Gemeente Lisse

Nota van beantwoording zienswijzen Nieuw Meerzicht

Bij het besluit tot vaststelling van het bestemmingsplan Nieuw Meerzicht (NL.IMRO.0553.Nieuwmeerzicht-VAX1)

16 oktober 2019

Afbeelding: bouwblokken

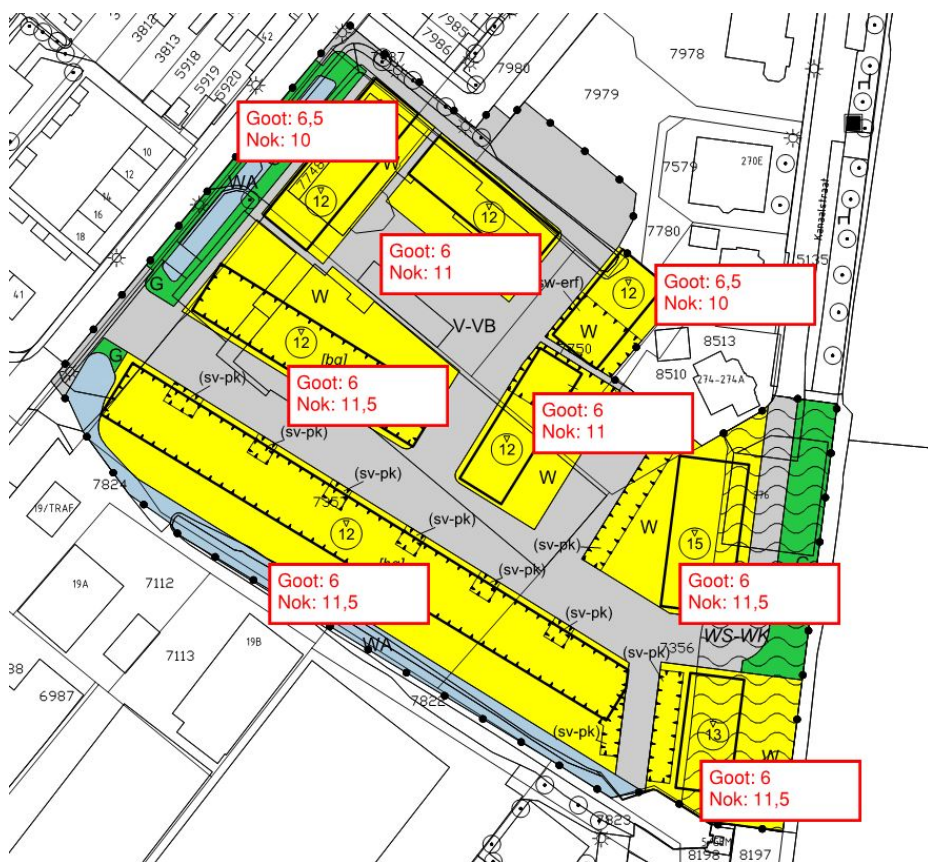
<p>Reclamant verzoekt om de Bebo-woningen 8 t/m 19 (blok 2 op de afbeelding in de inleiding) op te schuiven in zuidelijke richting waardoor de bestaande watergang langs Gasstraat 13F kan worden behouden en er meer licht en ruimte is tussen Gasstraat 13F en de nieuwe woningen.</p>	<p>De afstand van de Bebowoningen tot de betreffende woning aan de Gasstraat bedraagt ca. 11 m hetgeen een acceptabele afstand is binnen stedelijk gebied; er is daarom geen noodzaak een grotere afstand aan te houden. Daarnaast bevinden binnen dezelfde afstand van de woning van reclamant zich reeds meerdere woningen.</p>	<p>Nee</p>
<p>3. Groen</p>	<p>In de toelichting staat dat niet voldaan wordt aan de bomennorm; door extra bomen te realiseren aan de Gastraat kan dit wel. Reclamant stelt voor om extra bomen mogelijk te maken door het toevoegen van een groenstrook tussen stoep en de weg ter hoogte van Gasstraat 13F (zie onder 1.1.).</p>	<p>In het ontwerpbestemmingsplan werd bij het berekenen van de bomennorm nog uitgegaan van 64 in plaats van 60 woningen. Dit is aangepast aan het juiste aantal woningen. Dit betekent dat er op grond van de bomennorm geen 39 maar 36 bomen gerealiseerd moeten worden. De ideale verdeling hiervoor bestaat uit 24 functionele bomen, 10 structuurbomen en 2 waardevolle bomen. In het plan zijn 35 bomen opgenomen bestaande uit 17 functionele bomen, 15 structuurbomen en 3 waardevolle bomen. Er worden volgens de bomennorm 7 functionele bomen te weinig gerealiseerd maar 5 structuurbomen en 1 waardevolle boom te veel. Per saldo betekent dit een tekort van 1 boom, maar vindt wel realisatie plaats van meer bomen van een hogere categorie (hogere kwaliteit). Er is sprake van een minimale afwijking van de bomennorm waarbij het tekort kwalitatief wordt gecompenseerd omdat er meer structuurbomen en waardevolle bomen worden gerealiseerd. Onder deze omstandigheden wordt gemotiveerd afgeweken van de bomennorm.</p>	<p>Ja, de berekening van de bomennorm wordt aangepast.</p>

Nr.	Zienswijze reclamant 2	Reactie	Voorstel aan raad tot aanpassing plan
1.	<p>Bouwhoogte en situering bouwblokken</p> <p>Reclamant maakt bezwaar tegen de voorgenomen maximale bouwhoogte van 12 meter van de bouwblokken 2 en 3 en het uitzonderen daarvan van ondergeschikte bouwonderdelen. Daarnaast maakt reclamant bezwaar tegen de situering van de bouwblokken 2 en 3 op een dergelijk korte afstand van reclamant. Het bestemmingsplan houdt voor de woning van reclamant een verslechtering in ten opzichte van het huidig bestemmingsplan, temeer wanneer ook de uitzonderingsregel ten aanzien van ondergeschikte bouwdelen daarbij wordt betrokken. Alsmede de korte afstand tot de woning, het vrije uitzicht, inbreuk op privacy en vermindering van lichtinval. De maximale bouwhoogte leidt i.c.m. de afstand tot de woning van reclamant tot verlies aan privacy, zonlichttoetreding. Dit leidt tot waardedaling van de woning. Reclamant stelt voor bouwblokken 2 en 3 een maximale bouwhoogte van 8 m voor, vergelijkbaar met de woningen in de directe omgeving.</p>	<p><i>Bouwhoogte en stedenbouwkundige inpassing</i></p> <p>Het plan voorziet in het realiseren van woningen bestaande uit twee bouwlagen met kap. Dit is een stedenbouwkundige maatvoering die niet ongebruikelijk is in stedelijk gebied en op meerdere plaatsen in Lisse voorkomt. De nieuwe woningen zijn niet zodanig hoger dan de bestaande woningen dat een onevenwichtig straat- en bebouwingsbeeld ontstaat. Qua typologie sluiten de woningen in blok 2 aan bij de woningen aan de Gasstraat; ze zullen namelijk bestaan uit twee bouwlagen met een kap. De bestaande woningen zijn ca. 10 m hoog bij een goothoogte van ca. 6 m. De nieuwe woningen worden maximaal 10 m hoog bij een goothoogte van maximaal 6,5 m. Hiermee wordt een nog betere stedenbouwkundige inpassing geborgd in het bestemmingsplan en zijn er geen onevenredige effecten op het woon- en leefklimaat van reclamant.</p> <p>Wel wordt opgemerkt dat ten tijde van de terinzagelegging van het ontwerp bestemmingsplan er nog geen 100% zekerheid was over het exacte ontwerp van de woningen. Om die reden was een ruime bouwhoogte aangehouden en geen maximale goothoogte opgenomen. Inmiddels is de zekerheid er wel en is het bestemmingsplan mede gelet op de zienswijzen hierop aangepast. Zie onder wijzigingen: i.c. is de maximale goothoogte van de Bebo-woningen op 6,5 m gezet en de maximale bouwhoogte op 10 m.</p> <p>Er is sprake van een zorgvuldige stedenbouwkundige inpassing en er wordt voldoende afstand aangehouden tot omliggende woningen, met voor stedelijk gebied gebruikelijke maatvoeringen.</p>	Nee

6.	<p>Privacy</p> <p>Het plan leidt tot een onevenredige aantasting van privacy, onder meer door de korte afstand van de nieuwe woningen tot de woning van reclamant en het feit dat er aan- en uitbouwen en dakterrassen kunnen worden gerealiseerd. De afstand tussen het bouwvlak van blok 5 en de woning van reclamant bedraagt ongeveer 10 meter. Als de binnenplanse afwijkingsregels worden toegepast, kan zelfs gebouwd worden op ongeveer 7 meter van de woning en het</p>	<p>In samenspraak met reclamant is het bouwvlak van blok 5 ten opzichte van het ontwerp opgeschoven en verder van de woning van reclamant gesitueerd. Daarnaast is er na verdere technische uitwerking volledige zekerheid over de situering van de woningen van blok 5 waardoor het bouwvlak preciezer vormgegeven kan worden. Hierdoor bedraagt de afstand tot de zijdelingse erfgrens met het perceel van reclamant tot het bouwvlak van blok 5 circa 4 meter en de</p>	<p>Ja, het bouwvlak van bouwblok 5 is aangepast.</p>

Afbeelding: goot- en nokhoogtes

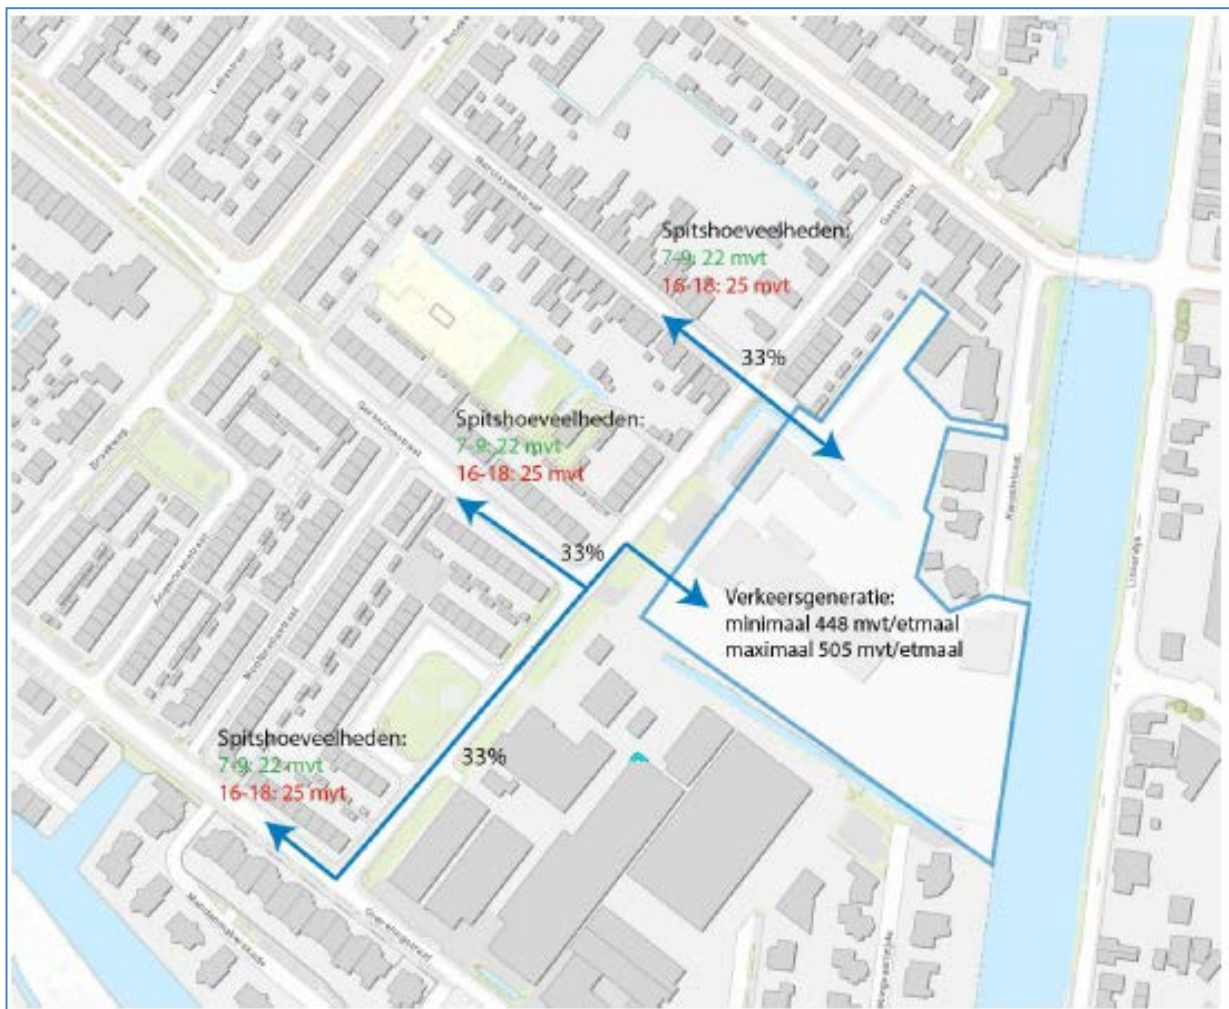
<p>4. Bouwhoogte</p>	<p>Reclamant stelt voor om de hoogte van de Bebo-woningen aan de Gasstraat gelijk te stellen met de hoogte van de bestaande woningen aan de Gasstraat, zodat deze beter passen in het straatbeeld en er minder overlast is voor de bewoners; de voorgenomen bouwhoogtes zouden niet passen in straat- en bebouwingsbeeld.</p>	<p>Qua typologie sluiten de nieuwe Bebo-woningen (blok 2 op pagina 6) aan bij de bestaande woningen aan de Gasstraat; ze zullen namelijk bestaan uit twee bouwlagen met een kap. De bestaande woningen zijn ca. 10 m hoog bij een goothoogte van ca. 6 m. De nieuwe woningen worden</p>	<p>Ja, de bouwhoogten worden aangepast; er worden tevens goothoogten opgenomen.</p>

Nr.	Zienswijze reclamant 3	Reactie	Voorstel aan raad tot aanpassing plan
1.	<p>Bouwhoogte</p> <p>Reclamant maakt bezwaar tegen de voorgenomen bouwhoogte van de bouwblokken 7 en 8, met name blok 8 (maximale bouwhoogte 13 m). Reclamant verwijst naar het beeldkwaliteitsplan en de toelichting waarin onder meer staat de bebouwing moet aansluiten op de naast gelegen bebouwing en zorgvuldig wordt ingepast. Reclamant verzoekt om voor bouwblok 8 een maximale bouwhoogte van 11 meter te bepalen.</p>	<p>Langs de Ringvaart is de schaal van de bebouwing ter plaatse wat groter dan elders in het dorp. De ligging aan de Ringvaart maakt voorts dat een wat grotere maatvoering stedenbouwkundig acceptabel is. De geplande bebouwing sluit daardoor aan bij de omgeving en wordt zorgvuldig ingepast.</p> <p>Wel wordt opgemerkt dat ten tijde van de terinzagelegging van het ontwerp bestemmingsplan er nog geen 100% zekerheid was over het exacte ontwerp van de woningen. Om die reden was een ruime bouwhoogte aangehouden en geen maximale goothoogte opgenomen. Inmiddels is de zekerheid er wel en is het bestemmingsplan mede gelet op de zienswijzen hierop aangepast. Zoals tevens in paragraaf 1.5 toegelicht is de maximale goothoogte van de woningen in blok 8 op 6 meter gezet en de maximale bouwhoogte op 11,5 meter. Hiermee wordt nagenoeg voldaan aan de wens van reclamant. Hiermee wordt voorts een nog betere stedenbouwkundige inpassing geborgd in het bestemmingsplan en zijn er geen onevenredige effecten op het woon- en leefklimaat van reclamant.</p>	<p>Ja, de maximale goot- en bouwhoogten worden aangepast.</p>

- Op de verbeelding zijn nu maximale goothoogten opgenomen voor alle bouwvlakken. Voor blok 2 en 5 betreft dit 6,5 meter en voor alle overige blokken 6 meter (zie pagina 6 en 8).

- De maximale bouwhoogtes van de verschillende bouwvlakken zijn verlaagd ten opzichte van het ontwerp. Omdat ten tijde van het ontwerp bestemmingsplan nog onvoldoende onzekerheid was over het ontwerp van de te realiseren woningen, was hier nog meer flexibiliteit voor opgenomen (lees: hogere maximale bouwhoogtes). Nu er voldoende zekerheid is over het ontwerp van de te realiseren woningen zijn de maximale bouwhoogtes verlaagd. Hiermee wordt tevens tegemoet gekomen aan de bezwaren op de maximale bouwhoogtes. Het gaat om de volgende wijzigingen:

- Blok 1: maximale bouwhoogte verlaagd van 12 meter naar 11,5 meter
 - Blok 2: maximale bouwhoogte verlaagd van 12 meter naar 10 meter
 - Blok 3: maximale bouwhoogte verlaagd van 12 meter naar 11 meter

- Blok 5: maximale bouwhoogte verlaagd van 12 meter naar 10 meter
 - Blok 6: maximale bouwhoogte verlaagd van 12 meter naar 11 meter
 - Blok 7: maximale bouwhoogte verlaagd van 15 meter naar 11,5 meter

- Blok 8: maximale bouwhoogte verlaagd van 13 meter naar 11,5 meter
 - Blok 9: maximale bouwhoogte verlaagd van 12 meter naar 11,5 meter
- In het verlengde van de Kanaalstraat is een aanduiding langzaam verkeer toegevoegd op de verbeelding; in de regels is geregeld dat hier geen autoverkeer is toegestaan met uitzondering van hulpdiensten.
